CAMBIOS OCURRIDOS A CARTUCHOS DURANTE 2013

Por Mike Josiah y el equipo técnico de UniNet

CAMBIO EN EL CARTUCHO DELL 1130

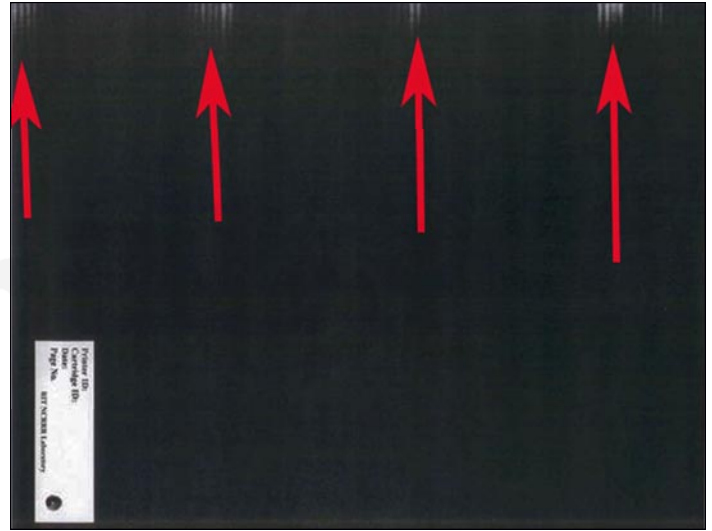
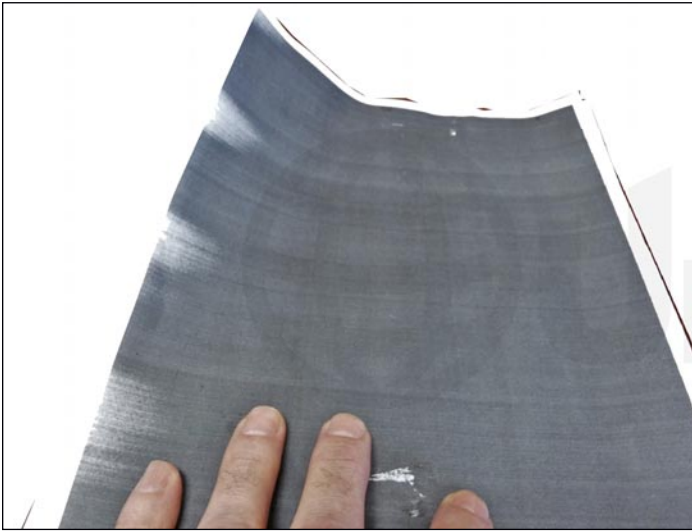
En la imagen del lado izquierdo observara un buje de plástico negro suave.

La imagen de la derecha muestra el buje nuevo de plástico (rígido) blanco.

Este cambio fue llevado a cabo porque los bujes negros de plástico suave se estaban desgastando y quedaba una forma oblonga y permitía que el cilindro se moviera. Dependiendo del desgaste, ligero a severo este aparecía en la página impresa.

La cubierta lateral del diseño antiguo se muestra aquí en conjunto con los bujes negros. Si observa el agujero del soporte del eje del cilindro verá marcas de desgaste y que el agujero está ligeramente alargado. Usted también verá pequeños filamentos de plástico colgando en el centro del soporte.

La nueva cubierta lateral tiene un soporte del eje del cilindro nuevo hecho de un plástico auto lubricante mucho más sólido. Este cambio es caro así que Samsung/Dell deben haber estado teniendo muchos problemas con estos cartuchos para haber llevado a cabo estos cambios.

Analice los cartuchos vacíos que tiene almacenados. Si tiene los nuevos con los bujes de plástico blancos, no tiene problemas; pero si tiene cartuchos con bujes negros suaves, inspecciónelos cuidadosamente. Si el agujero no está perfectamente redondo, sus impresiones presentarán bandas.

En el momento no están disponibles las nuevas cubiertas laterales de reemplazo, pero actualmente estamos investigando un sistema de reemplazo de bujes y / o de cubiertas laterales.

CUBIERTAS LATERALES SAMSUNG (UN TIP GENERAL DE CASI TODOS LOS CARTUCHOS VACIOS)

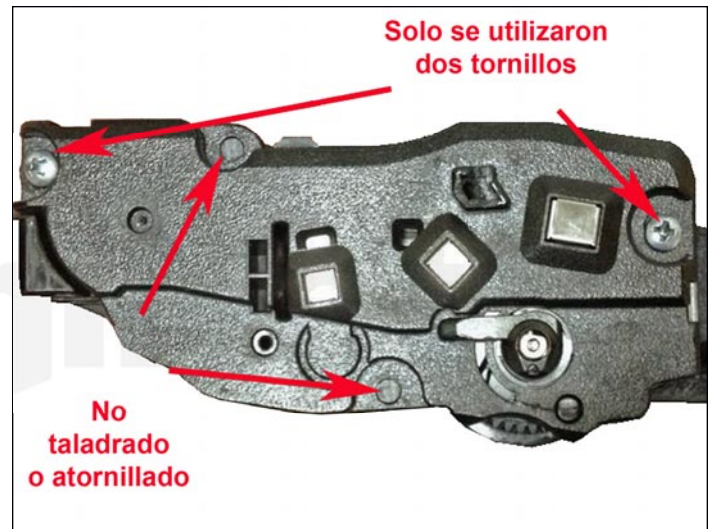
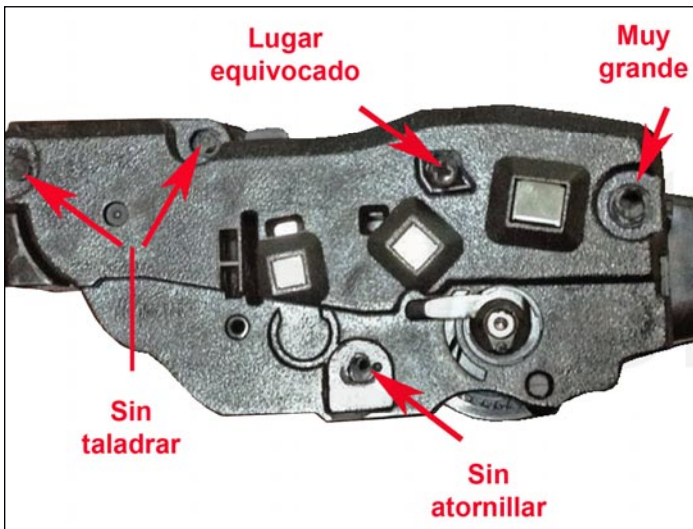
Hemos visto varios ejemplos de problemas con este proceso en los que no todos los postes fueron taladrados y atornillados en su sitio, encontramos que o los tornillos fueron instalados en sitios equivocados, o los tornillos no estaban completamente atornillados permitiendo que las cubiertas laterales se movieran. Todos estos problemas causan bandas en las impresiones.

Dos ejemplos de que no hacer: Usualmente utilizamos una herramienta tipo Dremmel para cortar los remaches y taladrar los agujeros para los tornillos, pero una cuchilla plana tipo X-ACTO funciona mejor en estos casos. Los agujeros para los tornillos son demasiado grandes y los tornillos no sostendrán las cubiertas laterales adecuadamente. Hemos encontrado que utilizar una broca #29 y un tornillo autoajustable #8 x 1/4" funciona mejor.

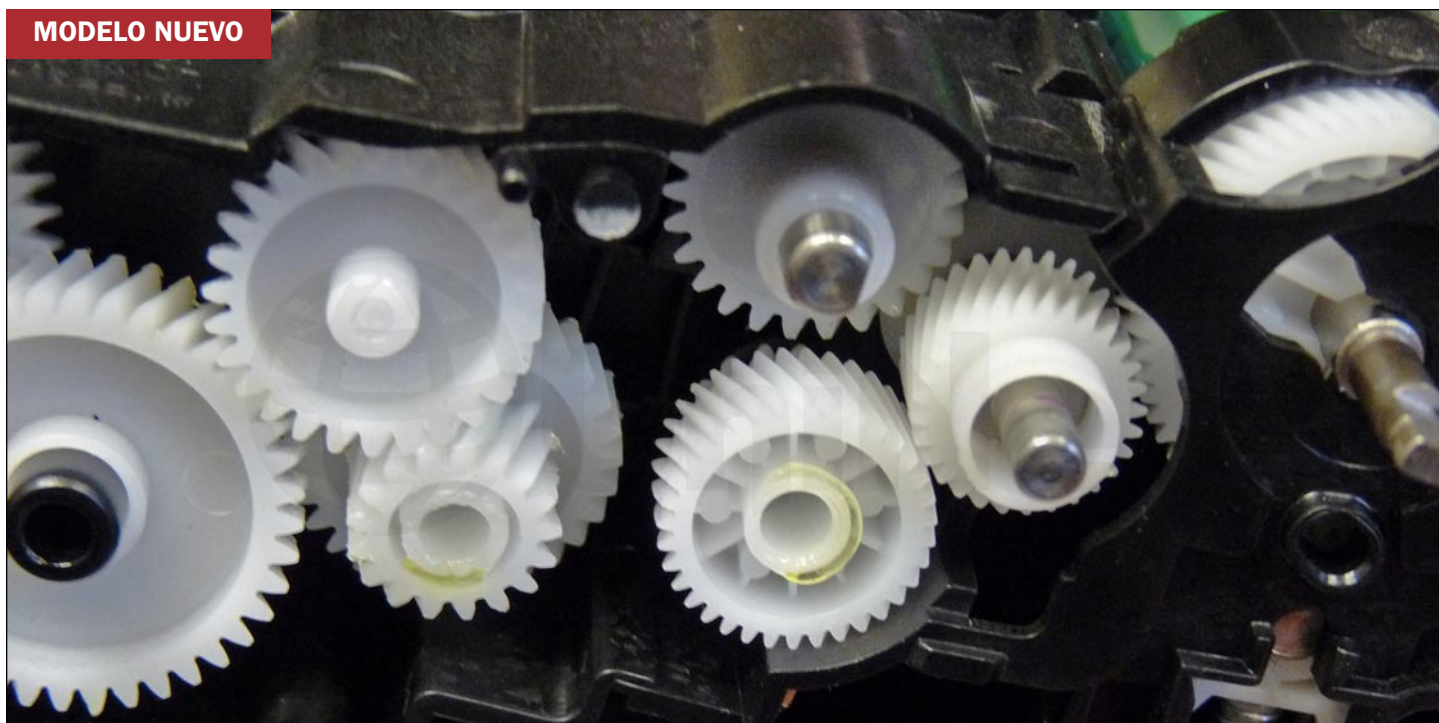
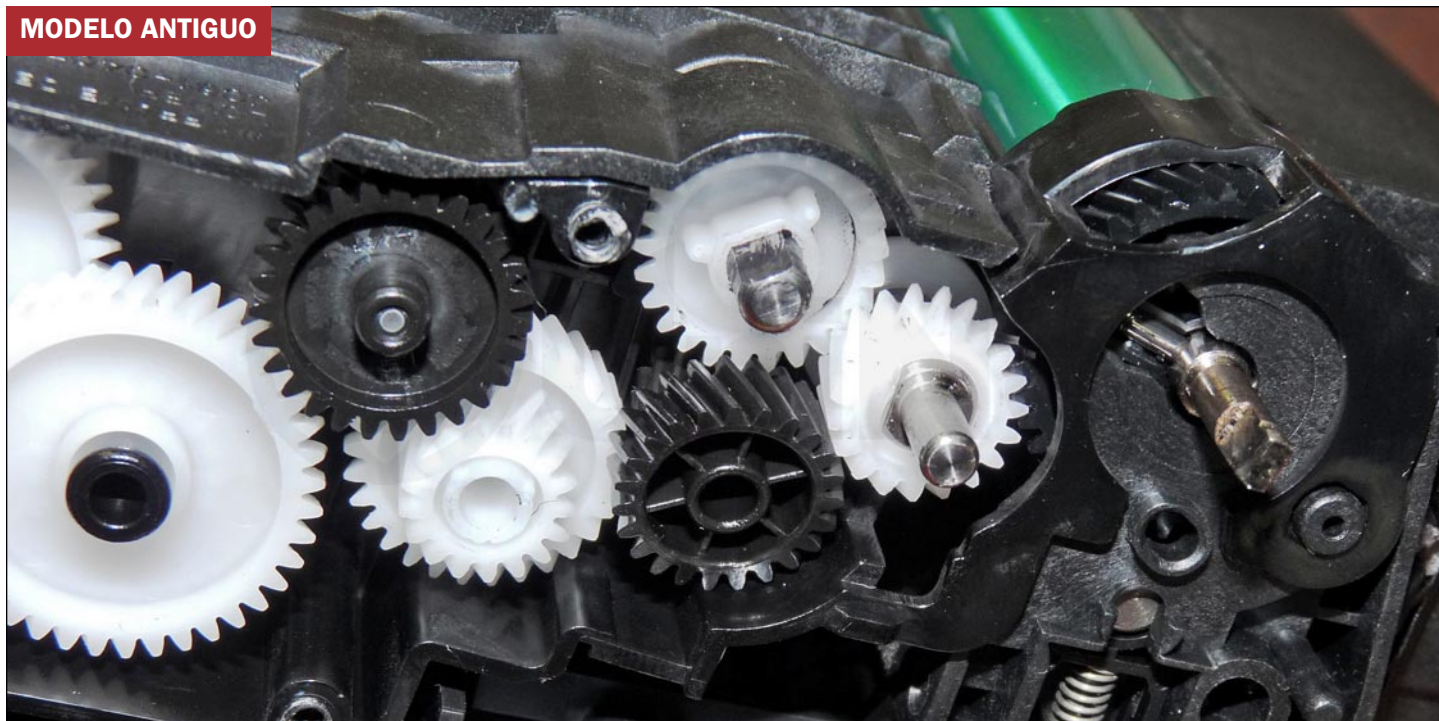
Estos son ejemplos de algunos problemas: los postes no fueron taladrados y atornillados; sólo se utilizaron dos tornillos en lugar de cuatro; se instaló uno extra en un lugar equivocado; y uno de los agujeros (no atornillado) es muy grande para que el tornillo sostenga esta parte adecuadamente.

El tener precaución en la instalación inicial de estos cartuchos asegurará que no tenga defectos de impresión y también le asegurará tiempo de vida máximo de sus cartuchos vacíos.

CARTUCHO SAMSUNG MLT-D205

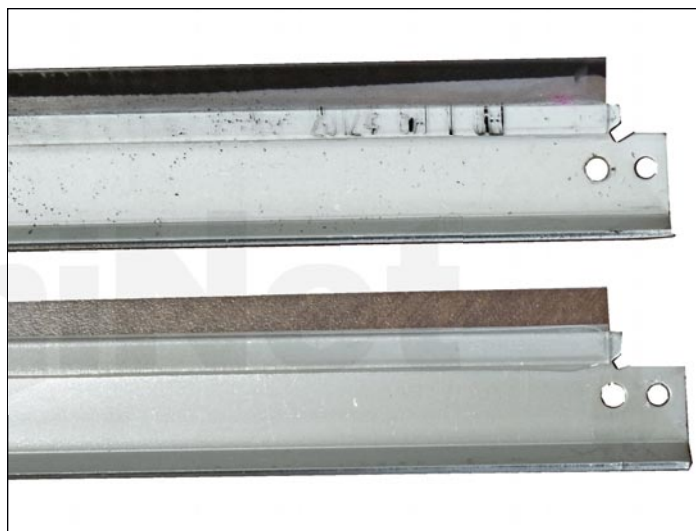
Samsung ha realizado cambios a los cartuchos MLT-D205. Ahora existe un modelo nuevo y un modelo antiguo. El nuevo estilo usa un engranaje guía con más dientes. El engranaje antiguo tiene 39 dientes, y el nuevo tiene 59 dientes.

Los cilindros antiguos no funcionarán con los cartuchos nuevos, tampoco los nuevos funcionan con los cartuchos antiguos.

Es muy sencillo diferenciar la versión antigua de la nueva. Sólo observe la parte inferior del cartucho. El engranaje de dientes finos es el modelo nuevo. Por el momento, el modelo antiguo OEM es negro; y hasta la fecha, el engranaje del modelo OEM nuevo es blanco, aunque no hay garantía que siga siendo así.

UniNet ha trabajado arduamente con este tema desde que aparecieron los primeros cartuchos y ahora encontramos una solución: **#18694 SuMMiT® cilindro con engranajes para uso en Samsung ML 3310, 3312, 3710, 3712, 3750, SCX 4833, 5737 (MLT-D205) (nuevo engranaje de 59 dientes).**

CAMBIOS EN LOS CARTUCHOS SAMSUNG MLT-D104 PARA LA SAMSUNG ML 1865, 1665, 1660

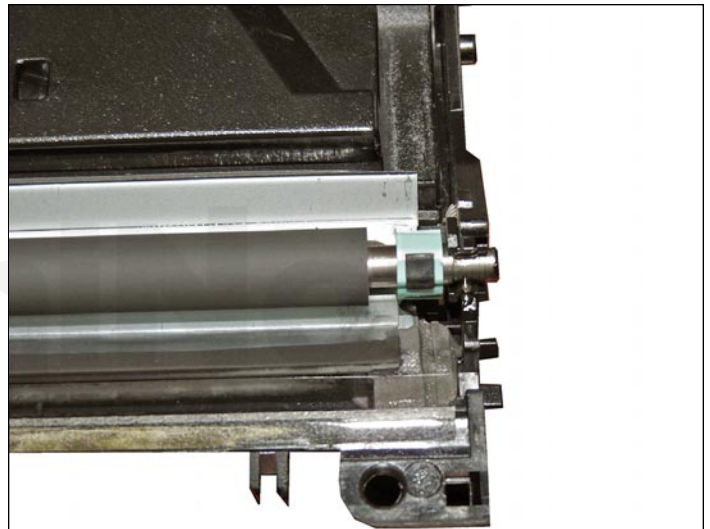
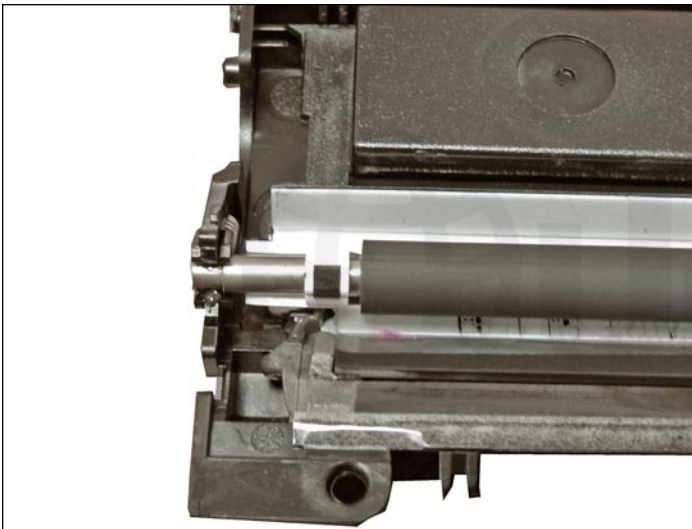
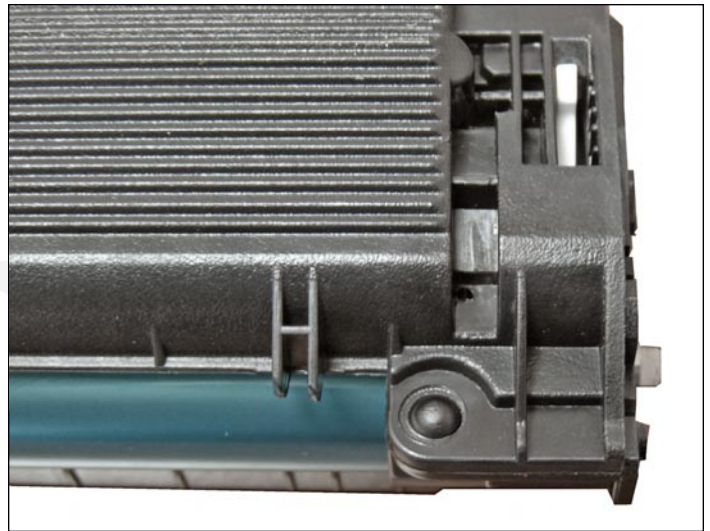
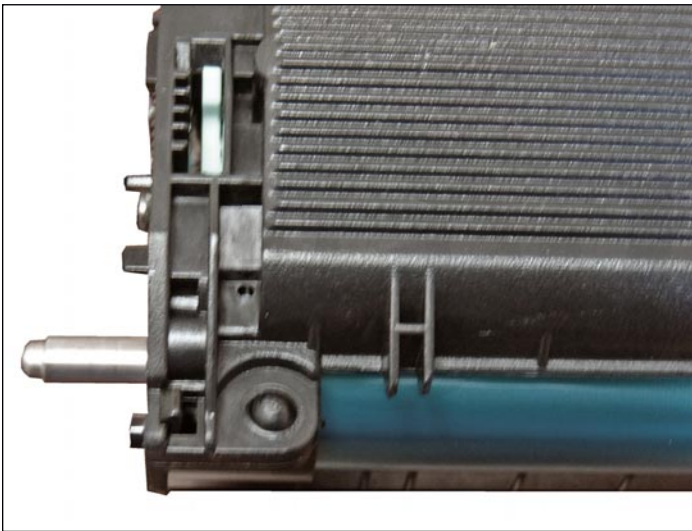
Samsung ha llevado a cabo un cambio a los cartuchos MLT-D104. Ahora cuentan con seguros de envío instalados en los ejes del PCR. Estos seguros nuevos corren a lo largo del borde de la cuchilla limpiadora estando encajados en el cartucho. Debido a este cambio se requiere una cuchilla limpiadora nueva.

Puede diferenciar muy fácilmente las dos versiones viendo la parte superior del cartucho. Existen seguros de envío de plástico de color en el lado derecho y el izquierdo. La imagen corresponde a la parte superior del cartucho en su versión nueva.

Puede observar las diferencias entre las dos cuchillas.

La cuchilla de arriba es la versión nueva.

Se muestran las dos versiones de los cartuchos desde el interior. La versión nueva se puede ver en la imagen superior.

UniNet está desarrollando actualmente una cuchilla nueva para estos cartuchos, y el instructivo para este cartucho ya está actualizado para mostrar la diferencia entre las dos cuchillas y el cartucho.
